### „Stavební úpravy za účelem vybudování odborných učeben a komunitní tělocvičny u ZŠ T. Šobra Písek – dílčí část DEMOLICE a PŘÍSTAVBA“

## VYSVĚTLENÍ ZADÁVACÍ DOKUMENTACE PODLE § 98 ZZVZ

#### Dotaz č. 27

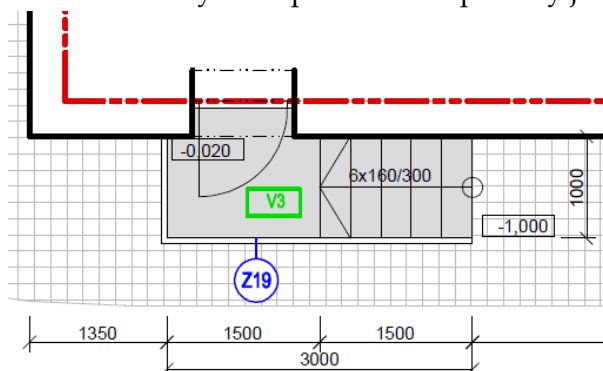
6. Žádáme zadavatele o prověření výměr pro skladbu „V3“, list „Dodatek k SO 02“ položky č. 1 až 6, dle výkresu „Půdorys zpevněných ploch 02 03“ „Vysvětlení zadávací dokumentace č. 13“:

**V3 KERAMICKÁ DLAŽBA LEPENÁ K PODKLADU**  
Slinutá rektifikovaná keramická dlažba, tl. 20 mm, protiskluz min. R11/B, povrch matný, reliéfní, mrazuvzdorná, otěruvzdornost PEI5, kolísání odstinů V3, probarvený střep, certifikace EPD, LEED  
Vysoce kvalitní flexibilní lepidlo určené pro exteriérové použití  
Podkladní beton ve spádu 2% (u ramp ve spádu rampy), C20/25 vč. sítě KARI 100/100/6 mm, tl. 100 mm  
Betonový recyklát 0-63, řádně hutněný po vrstvách max. 0,3 m  
Zhutněná pláň (modul přetvárnosti min. E=45 MPa)

- a) Položky s výměrou pro tuto rampu jsme ve VV nenašli

**Odpověď:**

Vypořádáno (opraveno) v Soupisu stavebních prací, dodávek a služeb změna 2.8.2024 na listu Dodatek k SO 02. V návaznosti na dotaz č.6 c) je opravena výměra rampy a s ní související položky (1-6). V keramické dlažbě (skladba V3) je pouze rampa před učebnami.

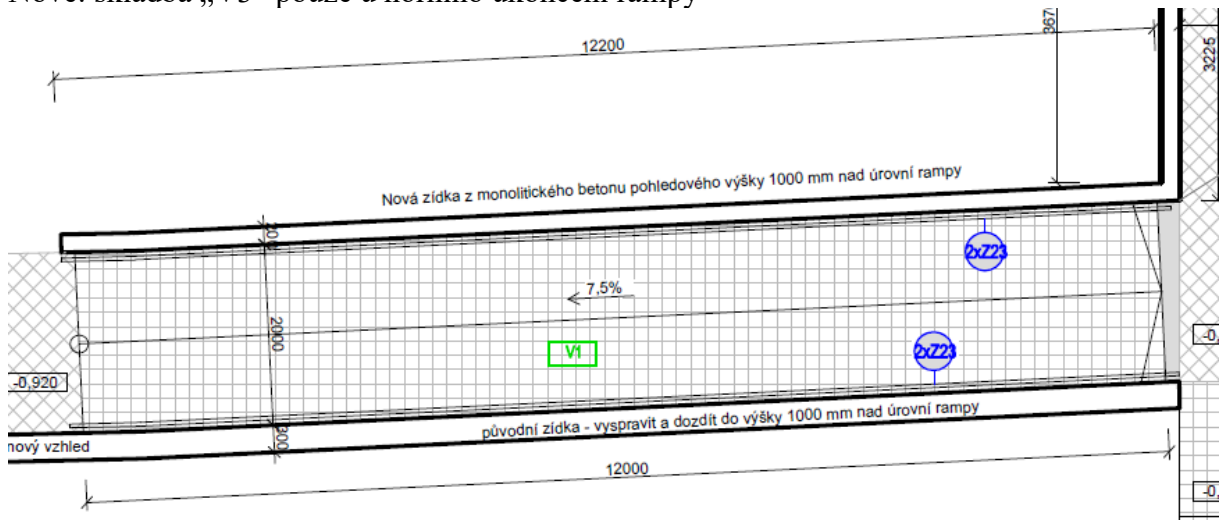
b) Ve VV jsou dle „Vysvětlení zadávací dokumentace č. 21“ pouze obklady schodišových stupňů. Dlažbu podesty jsme ve VV nenašli.

**Odpověď:**

Dlažba podesty (její plocha) je v pol. č. 914 (+ montáž) pol. č. 922 VV – list 001 001.

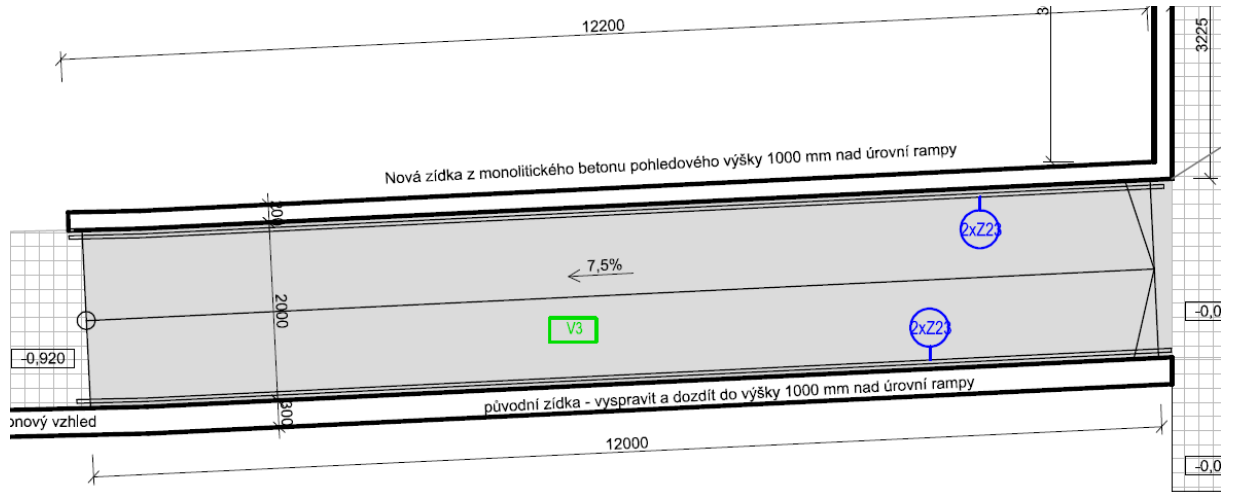
c) Ve VV je ale uvedena výměra pro plochu rampy, která má dle „Vysvětlení zadávací dokumentace č. 13“ nově skladbu „V1“. Původně měla skladbu „V3“.

Nově: skladba „V3“ pouze u horního ukončení rampy

Původně:

**Odpoověď:**

V Soupisu stavebních prací, dodávek a služeb byly v listu dodatek k SO 02 špatně uvedené rozměry rampy. V keramické dlažbě (skladba V3) je pouze rampa před učebnami (rozměry  $8,8 \times 1,5 = 13,2 \text{ m}^2$ ) a podesta před místností 1.21. Rampa uvedená níže je v zámkové dlažbě (tedy skladba V1) – opravena výměra v dodatku (oprava položek 1–6). Skladba „V3“ na konci rampy je pouze chybou ve šrafování – opraveno ve výkrese č. 02 03 Půdorys zpevněných ploch.

### Půdorys atria

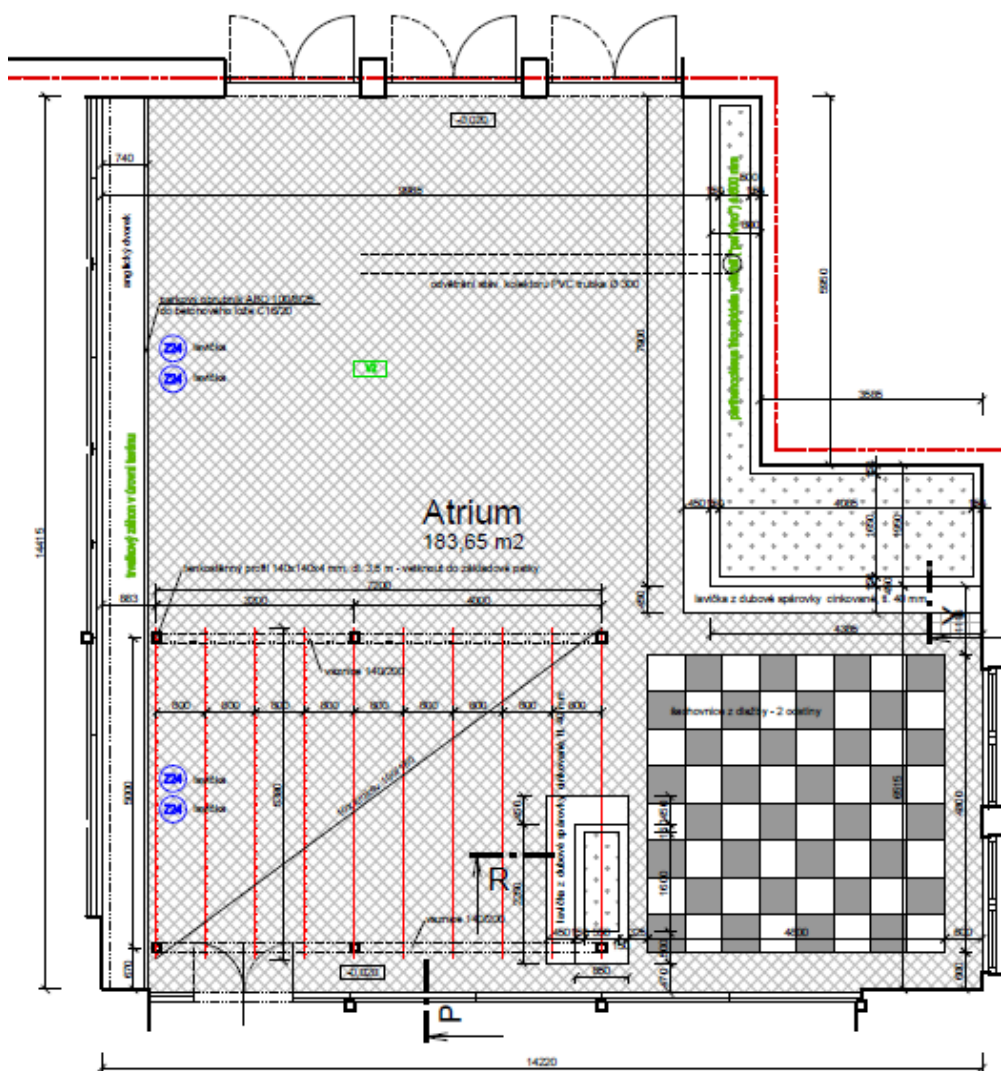
7. Žádáme zadavatele o prověření výměr dlažby Atria se skladbou „V2“ – jedná se o list „002 0021“ položky č. 16 až 20.

Dále jsme ve VV nenašli položky pro ocenění „šachovnice z dlažby – 2 odstíny.

### Odpověď:

V rozpočtu byla upravena výměra atria, která byla ponížena o plochu šachovnice a opraven typ dlažby (pol. č. 18 -Dlažba betonová typ: dvouvrstvý; tl. = 60,00 mm; povrch: reliéfní, přírodní, impregnace; zátěž: pochozí 3 velikosti dlažby). Oprava definice dlažby pro šachovnici je v pol. č. 19 – betonová dlažba 600 x 600 mm, tl. 60 mm. Dvoji barevnost určená AD. V pol. č. 20 je opravena tl. zalití spár na 60 mm.
